FICHE DE SUIVI FOURNISSEUR DE PRODUITS OU DE SERVICES
De l'entreprise CÔTE « Phase de reconnexion électrique et contrôle »

<i>Critères d'inspection</i>	<i>Document de référence</i>
<p>Couplage moto ventilateur suite à l'événement du 13/06/16 et Interruption PEE du DEL voie A</p>	<p>DSI-12A11_1074_MS001</p>
	<p>§ concerné</p>
	<p>Titre</p>

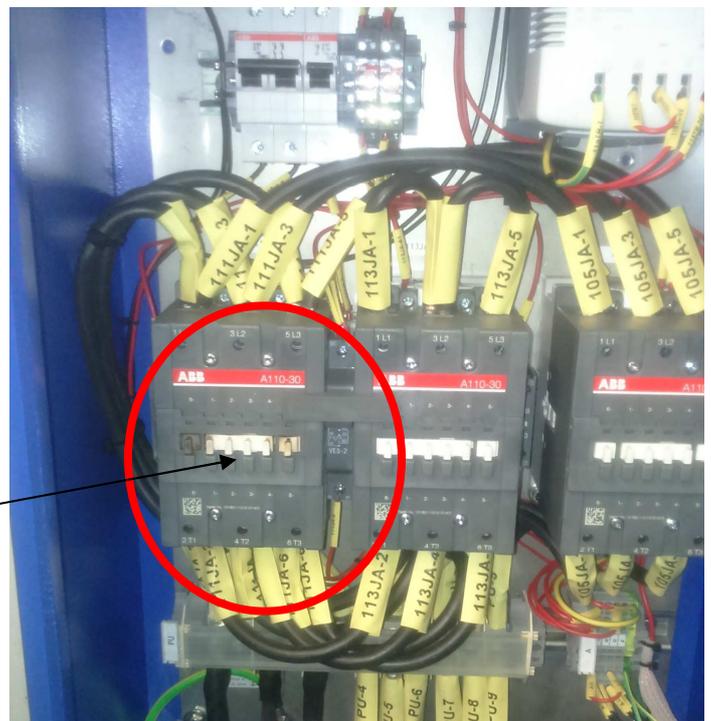
LA BARRETTE DE COUPLAGE NON DEPOSEE (VOIR PHOTO JOINTE EN ANNEXE) ENTRAINANT LA DETERIORATION DU CONTACTEUR DEL111JA ET DES FUSIBLES DE LA CELLULE CONCERNEE.
L'EVENEMENT ENGENDRE UN PLAN D'ACTION QUI CONSISTE A MODIFIER LE DSI ET LA PROCEDURE ASSOCIEE :
1°AJOUTER UNE PHASE DE CONTROLE TECHNIQUE ET UN PROCES-VERBAL ASSUJETTI A UN POINT DE NOTIFICATION ET UN CONTROLE DES ENROULEMENTS DU MOTEUR.
2°MODIFIER LE PARAGRAPHE DE LA PROCEDURE POUR LE RENDRE PLUS EXPLICITE ET SANS AMBIGUÏTE.
3°SENSIBILISATION DE NOTRE SOUS-TRAITANT POUR REPRISE DES FONDAMENTAUX.

Barrette de couplage à retirer entre les phases de la plaque à bornes du moteur du Ventilateur

Contacteur à remplacer car détérioré suite au court-circuit (forte intensité)

<i>Points particuliers à vérifier</i>	<i>Vérification des actions entreprises</i>
<p>Les mêmes contrôles seront effectués avec la rigueur qui s'impose sur la voie B à savoir dépose de la barrette de couplage (plaque à bornes) et vérification de la conformité du couplage dans le coffret DEL 112 CR et des contacteurs associés.</p>	<p>Actions à charge de CXN et son sous-traitant Création d'une Fiche d'Action Corrective n°16/045 ind0 afin de mettre en œuvre le plan d'action décrit ci-dessus.</p>
